**TEIL-UEO BAUMSCHULE
ÄNDERUNG GEMÄSS ART. 122 ABS. 7 BAUV
(VORSCHRIFTEN, ARTIKEL 12)
ERLÄUTERUNGEN**

Einwohnergemeinde Worben | Kanton Bern

Exemplar für die öffentliche Auflage, Stand 30. November 2021

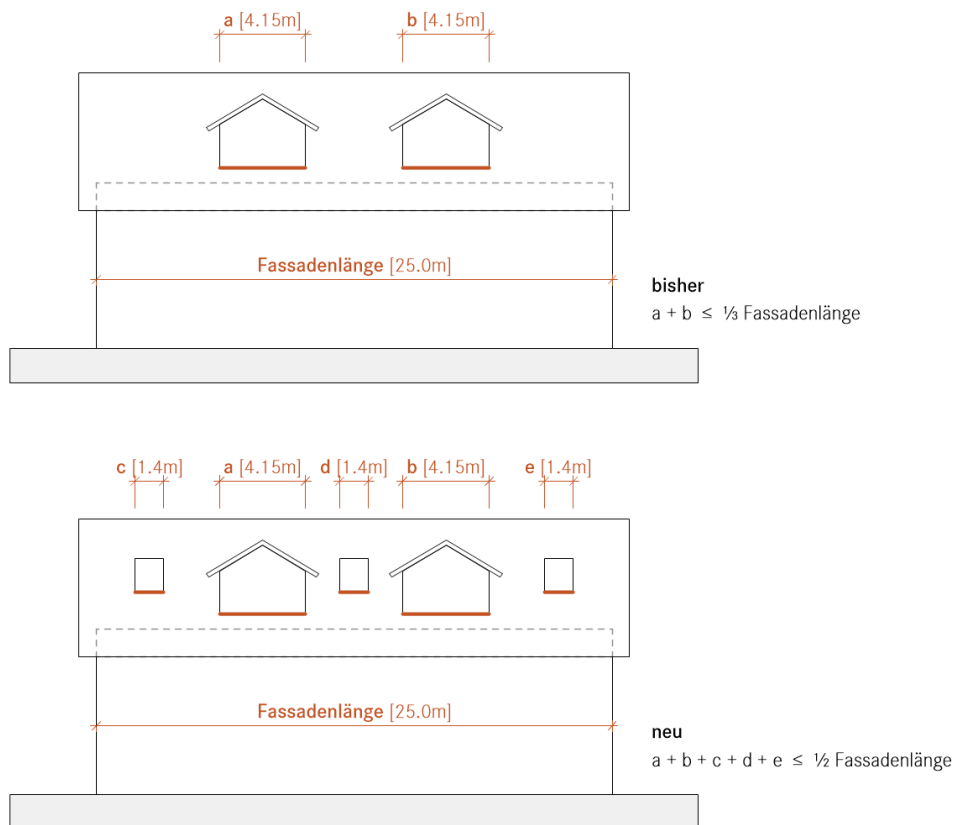
Die genehmigte Formulierung, dass Dachaufbauten maximal einen Drittel der Fassadenlänge beanspruchen dürfen, führte in der Überarbeitung der Vorschriften zu Missverständnissen. Da in allen anderen Absätzen stets von «Dachaufbauten und Dachflächenfenstern» die Rede ist, gingen die Projektverfasser davon aus, dass nebst den Dachaufbauten zusätzlich noch Dachflächenfenster zulässig seien. In der Berner Praxis werden aber die beiden Elemente stets zusammengerechnet: Der Begriff «Dachaufbauten» beinhaltet die Dachflächenfenster, auch wenn diese nicht explizit genannt werden.

Dieses Missverständnis führt dazu, dass mit der vorliegenden Restriktion die Dachwohnungen nicht ausreichend belichtet werden können.

Durch den Verzicht auf Absatz 5 fällt die Begrenzung auf einen Drittel der Fassadenlänge dahin. Durch die Formulierung in der ZPP (die der Teil-UeO zugrunde liegt und weiterhin gilt) kommt aber die Begrenzung der Dachaufbauten und Dachflächenfenster auf die Hälfte der Fassadenlänge zum Tragen.

«Dachaufbauten und Dachflächenfenster sind zugelassen, sofern sie gestalterisch gut in der Dachfläche integriert sind. Dacheinschnitte sind nicht zulässig. Im Übrigen gelten die Bestimmungen nach Art. 33 GBR.»

«Die Gesamtlänge von Dachaufbauten und Dachflächenfenster darf zusammen nicht mehr als 1/2 der Fassadenlänge des darunterliegenden Vollgeschosses aufweisen.»
